**Verslag huishoudelijke elektrische installatie op laagspanning en zeer lage spanning****Algemeen:**

Referentie: 006-20260831-05	Datum controle: 31/08/2026
Keurder: 006

Eigenaar:	Noor Helsen	EAN-code:	541448820043417641
Adres installatie:	De Lei 32, 2491 - Balen	Nummer teller(s):	1lgz0469731762
		Distributienetbeheerder installatie:	Fluvius
Datum uitvoering installatie: ☒ Vóór 01/10/1981 ☐ Tussen 01/10/1981 en 01/06/2020 ☐ Vanaf 01/06/2020			
Type: ☒ Woonenheid ☐ Niet-huishoudelijk ☐ PV ☐ Batterij ☐ Laadpaal

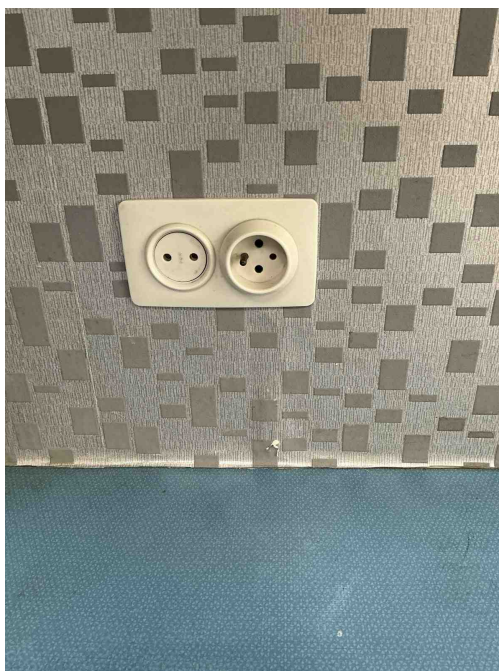
C21 - Het gebruik van geleiders van het type VOB, zonder bijkomende afscherming is niet toegestaan (Boek 1: 5.2.9.6).
Opmerking: O.a. boven bord1

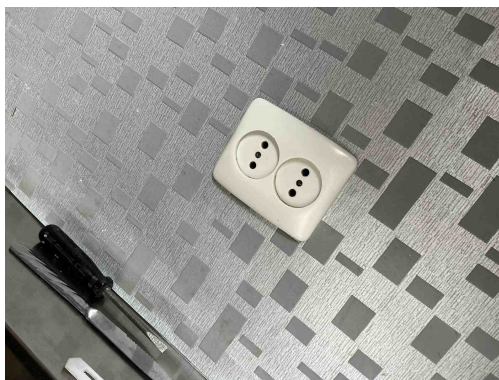
T11 - De contactdozen waarvan de toegekende stroomsterkte maximaal 16A en de toegekende spanning maximaal 250V bedraagt en niet bedoeld zijn voor de voeding van een of meerdere verbruikstoestellen voor een specifiek doel en niet geplaatst zijn in of op schakel- en verdeelborden, beschikken niet of IPXX-D (incl. gemeenschappelijke delen residentieel geheel) (Boek 1: 4.2.2.3/5.3.5.2).

Opmerking: O.a. bord1, keuken

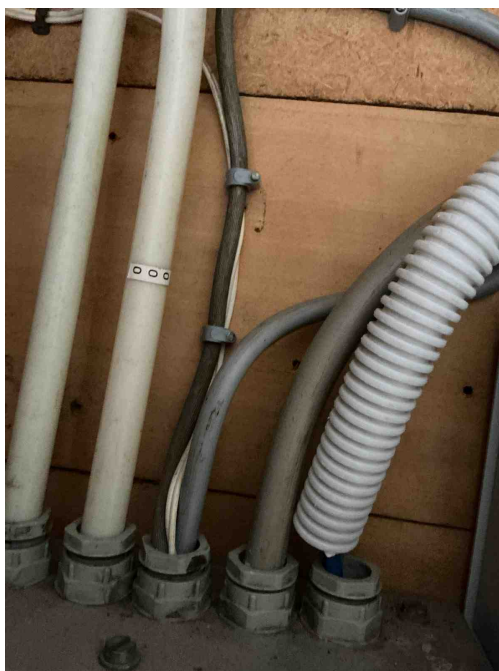
T11 - De contactdozen waarvan de toegekende stroomsterkte maximaal 16A en de toegekende spanning maximaal 250V bedraagt en niet bedoeld zijn voor de voeding van een of meerdere verbruikstoestellen voor een specifiek doel en niet geplaatst zijn in of op schakel- en verdeelborden, beschikken niet of IPXX-D (incl. gemeenschappelijke delen residentieel geheel) (Boek 1: 4.2.2.3/5.3.5.2).

Opmerking: O.a. bord1, keuken

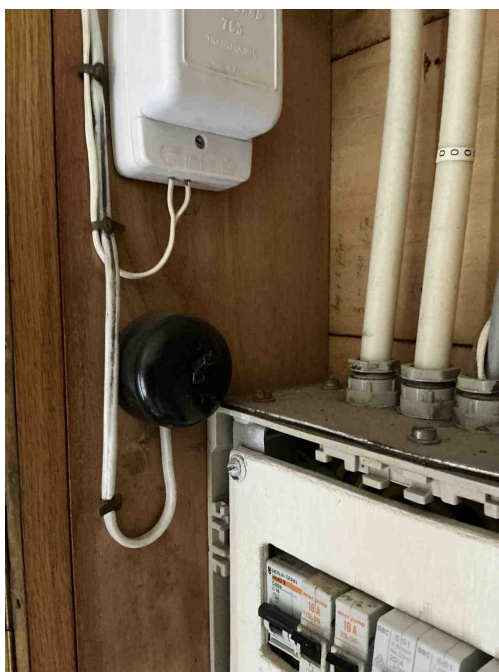
C27 - Het gebruik van geleiders van het type VTLMb (côte-à-côte) is niet toegestaan (Boek 1: 1.4.2.1).
Opmerking: O.a. bij bord1

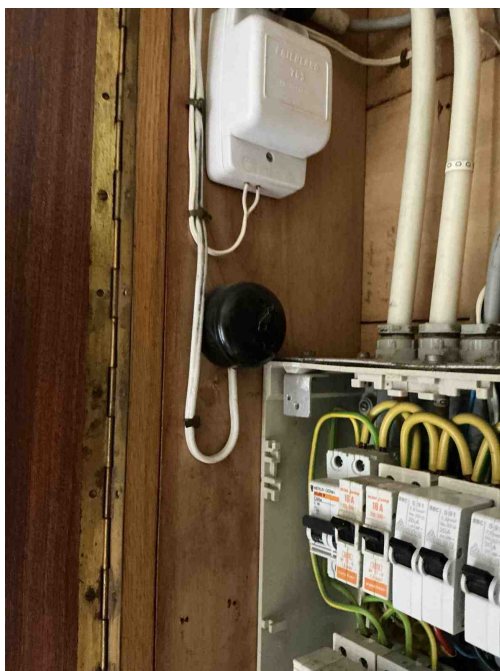
C27 - Het gebruik van geleiders van het type VTLMb (côte-à-côte) is niet toegestaan (Boek 1: 1.4.2.1).
Opmerking: O.a. bij bord1

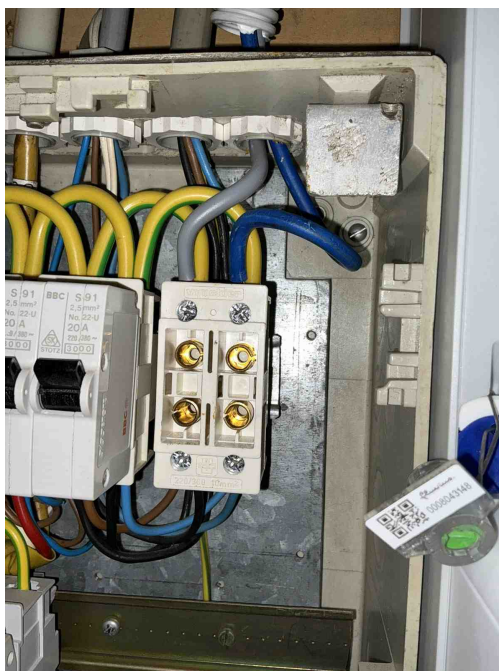
T13 - Opbouwcontactdozen en/of -schakelaars zonder achterplaatje mogen niet rechtstreeks op een brandbare ondergrond bevestigd worden (Boek 1: 4.3.3.5).

Opmerking: O.a. bij bord1

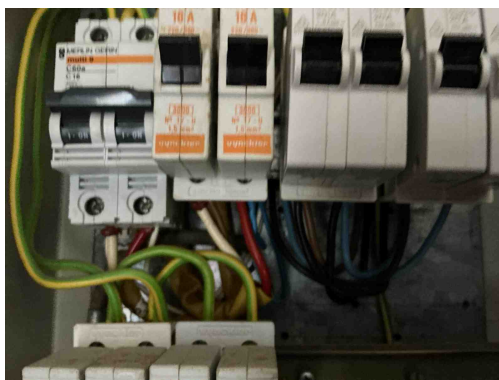
B30 - De houder van de beveiliging in een huishoudelijke ruimte is niet voorzien van aangepaste kalibreerelementen (Boek1: 5.3.5.5).

Opmerking: O.a. in bord1

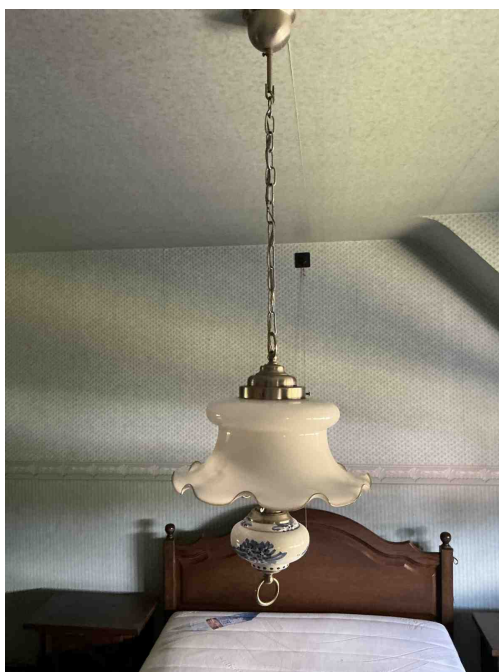
Toestellen klasse 00 en 01 zijn verboden.

Opmerking: O.a. woonkamer, inkomhal, overloop, slaapkamer 3

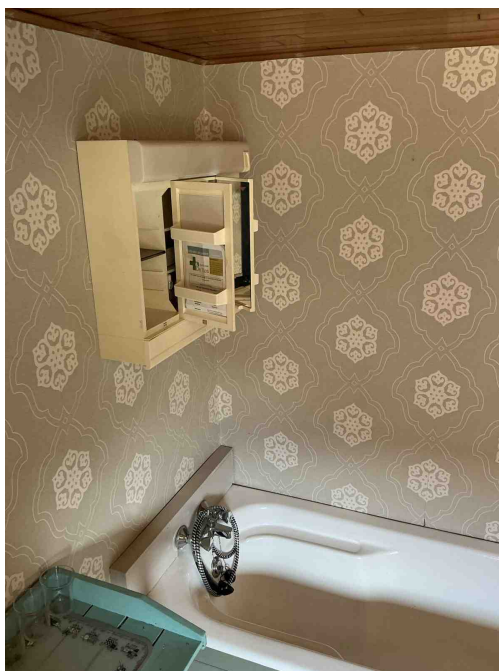
Toestellen klasse 00 en 01 zijn verboden.

Opmerking: O.a. woonkamer, inkomhal, overloop, slaapkamer 3

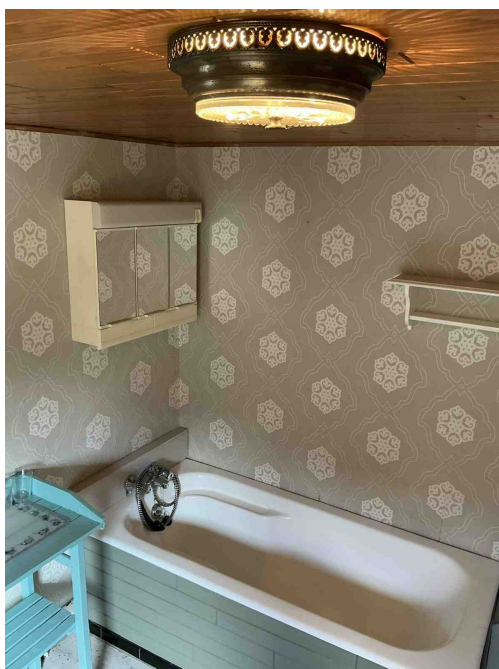
T16 - Het verlichtingstoestel in volume 1 van de badkamer wordt niet gevoed op (een correcte) zeer lage veiligheidsspanning (Boek 1: 7.1).

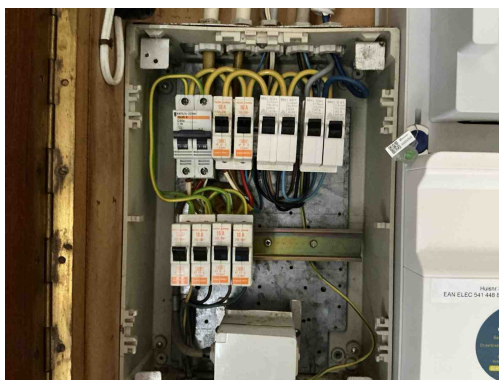
T17 - Het verlichtingstoestel, gevoed op laagspanning, in volume 2 van de badkamer is niet minstens IPX4 (spatwaterdicht) (Boek 1: 7.1).
